RK903/RK901 贴片对策

深圳硬件组

(不上锡的图片)

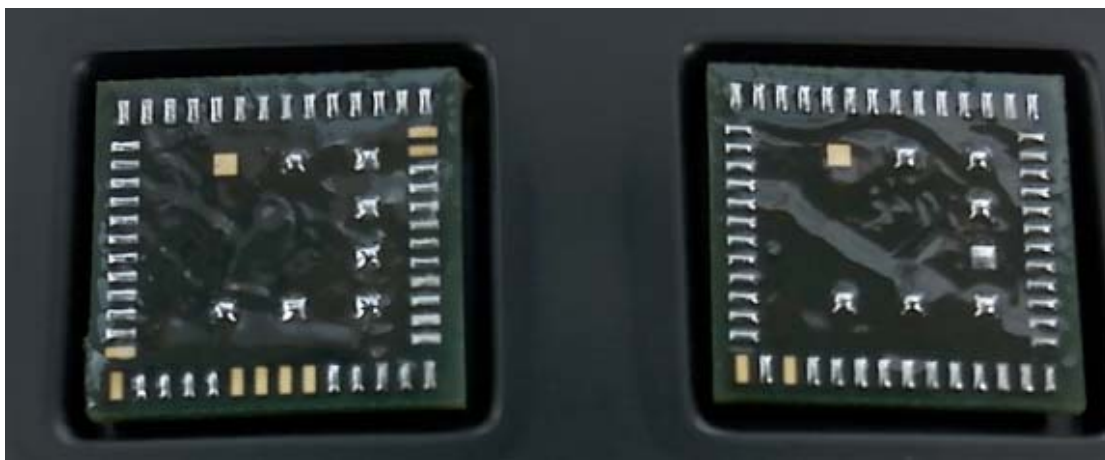
1: 焊盘不上锡存在两个方面的原因:

- 贴片前模块没有进行相应烘烤;
- 模块中间的八个接地焊盘上锡太多, 致使模块轻微翘起;

- 1: 模块在生产时必须烘烤, 具体的时间视使用条件而定, 一般 4~24 小时;
- 2: 在开钢网时, 如果中心焊盘面积为 $0.8 \times 0.8 \text{mm}^2$, 钢网面积需内缩 33%~40%;
- 3: PCB 封装修改: 加大焊盘间距, 中间的接地焊盘改小, 周围的焊盘尺寸加长。封装图如下,

< TOP VIEW >

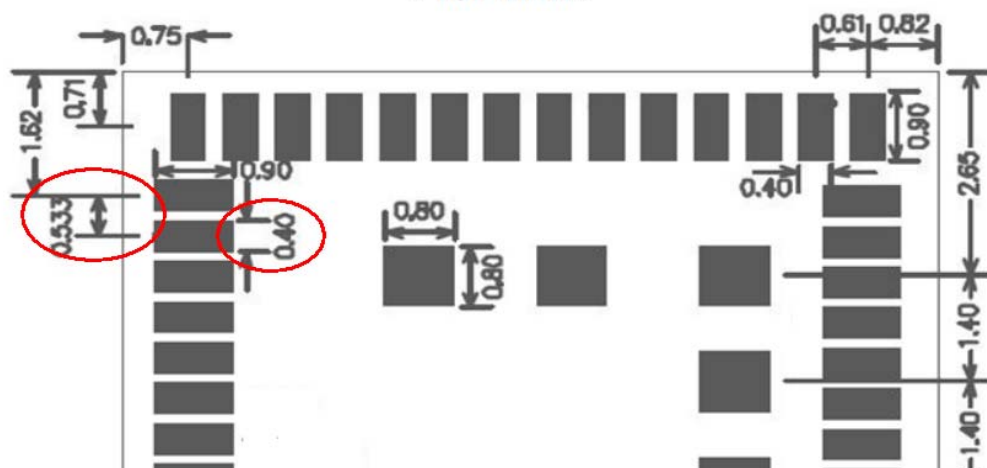
2: 脚位之间短路: 目前我们推荐的 PCB 封装有两排焊盘之间的间距只有 0.133MM, 间距偏小, 如贴片定位不准, 容易引起短路。
